Dotyczy: postępowania o udzielenie zamówienia publicznego prowadzonego w trybie podstawowym na podstawie art. 275 pkt 1 ustawy Pzp na modernizację Oddziału Chirurgii Szpitala Miejskiego im. Franciszka Raszei w Poznaniu – I etap
SR/XV-270-13-EFK/23

ODPOWIEDZI NA ZAPYTANIA nr 4

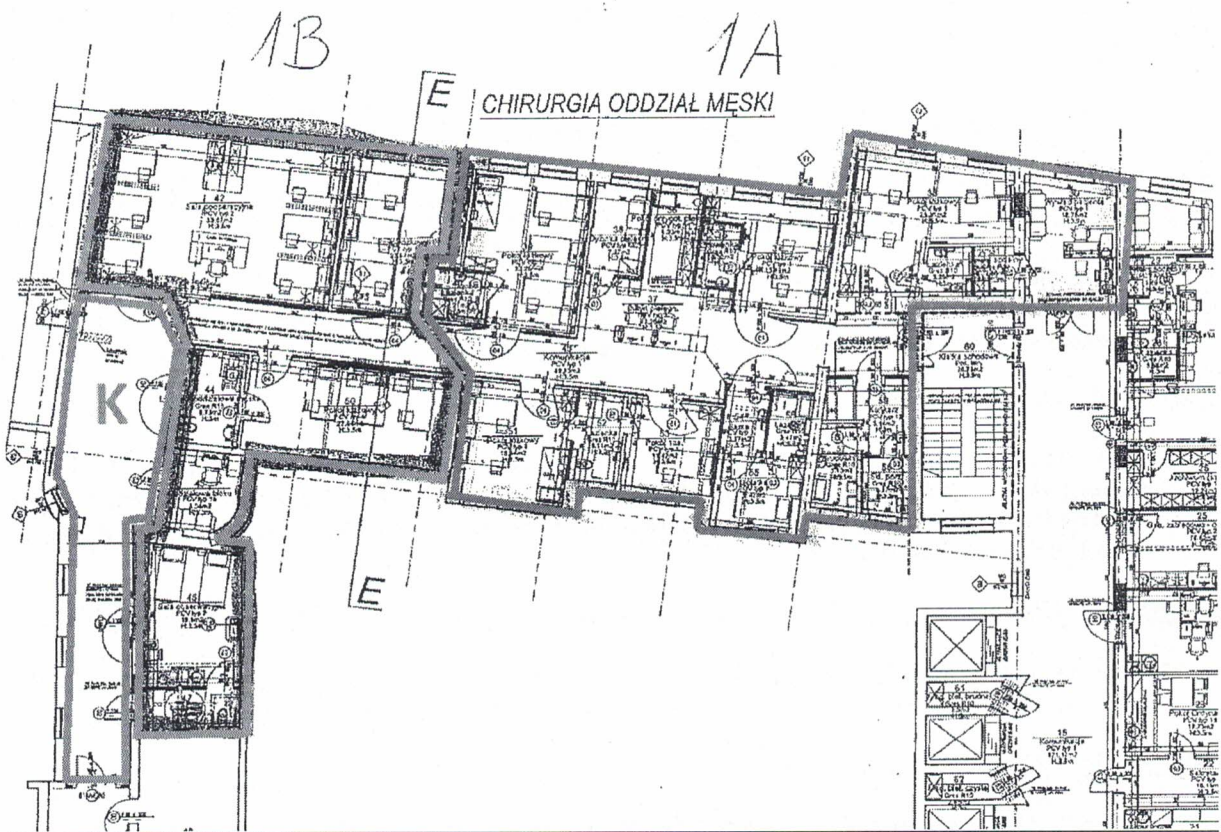
1. Zgodnie z załącznikiem nr 2 do SWZ w zakresie jest wykonanie prac w części 1A i 1B. Z uwagi na trasy instalacji elektrycznych, gazów medycznych, wentylacji, które to prowadzone są korytarzem "k" jak na rysunku proszę o potwierdzenie że Zamawiający oczekuje wykonanie prac w zakresie K (korytarz).

Odpowiedź: Zamawiający potwierdza konieczność wykonania prac w obrębie korytarza K.
